Van: [Toon van Mierlo](#)
Aan: ["Visser, Alies \(ON\)"](#)
Onderwerp: Vragen hydrologie Willemspolder fase 1 vanuit RWS
Datum: donderdag 17 februari 2022 14:41:00
Bijlagen: [image001.png](#)
[image002.png](#)
[image003.png](#)
[image005.png](#)
[1217-0056-130_21.KR01_v3.0_201111_vraagRWS.pdf](#)
[image004.png](#)

Onderwerp: RE: Vragen hydrologie Willemspolder fase 1

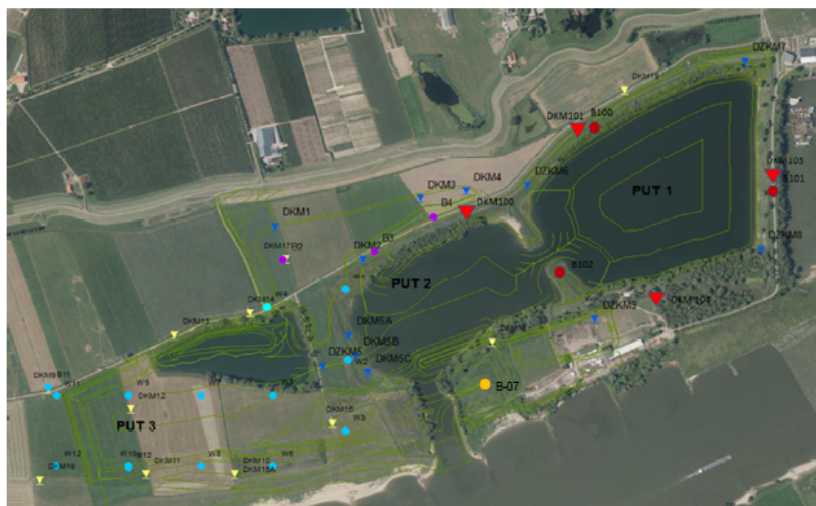
In DKM104 is de kleilaag rond NAP -31 m dermate slecht ontwikkeld dat er geen sprake is van een aaneengesloten kleilaag. Het beeld van het ontbreken van een goed ontwikkelde aaneengesloten scheidende laag wordt door de verder naar het westen gelegen sonderingen DKM10 t/m DKM16 bevestigd. Een goed ontwikkelde waterscheidende laag is nodig om beïnvloeding onder deze laag te voorkomen. Stijghoogtemetingen in de peilbuizen t.p.v. B100 geven daarnaast geen duidelijk verschil in de stijghoogte boven en onder de kleilaag (d.d. 30-9-2021: B100-PB1 NAP +3,86 m en B100-PB2 NAP +3,80 m). Ook dit bevestigd het beeld dat er op locatie geen aaneengesloten scheidende laag aanwezig is.

Bijgevoegd sondering DKM104, boring B100 en de locaties tov de Oostplas.

Figuur 2-4: Resultaten boringen Put 1 zie ook [xiv]

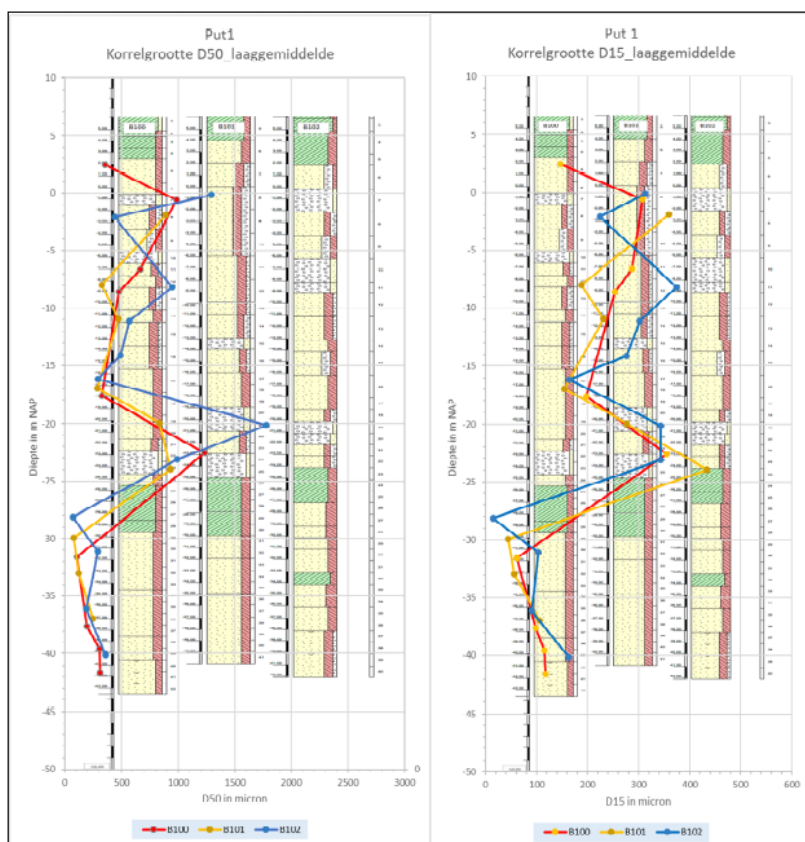
De onderkant van de cohesieve deklaag ter plaatse van put 1 varieert tussen NAP +1,5 en +3m. Hieronder is matig vast, tot vast zand/grind aangetroffen. Tussen ca. NAP -22 en -34m zijn stoorlagen aangetroffen. Deze kenmerken zich door een conusweerstand van ca. 2 à 4 MPa en een wrijvingsgetal van 3 à 4%. De dikte en eigenschappen van deze stoorlaag varieert sterk tussen de sonderingen. In bijv. DZKM8 is sprake van dunne stoorlaagjes, terwijl bijv. bij DZKM6 sprake is van een dikke stoorlaag met zandlaagjes. Het is uit de sonderingen niet eenduidig op te maken of er sprake is van fijn zand, leem/silt of klei. Uit de boringen B100 t/m B102 (figuur 2-4) blijkt dat het zand tot een diepte van NAP-25 m vooral bestaat uit grof zand ($D_{50} \approx 500 \mu\text{m}$). De kleilaag tussen ca. NAP-25 m en NAP -30 m varieert in dikte. Uit de boringen blijkt het sterk zandige kleilaag betreft. Onder deze laag tot de verkende diepte wordt overwegende fijn tot matig grof zand aangetroffen ($D_{50} \approx 200 \mu\text{m}$).
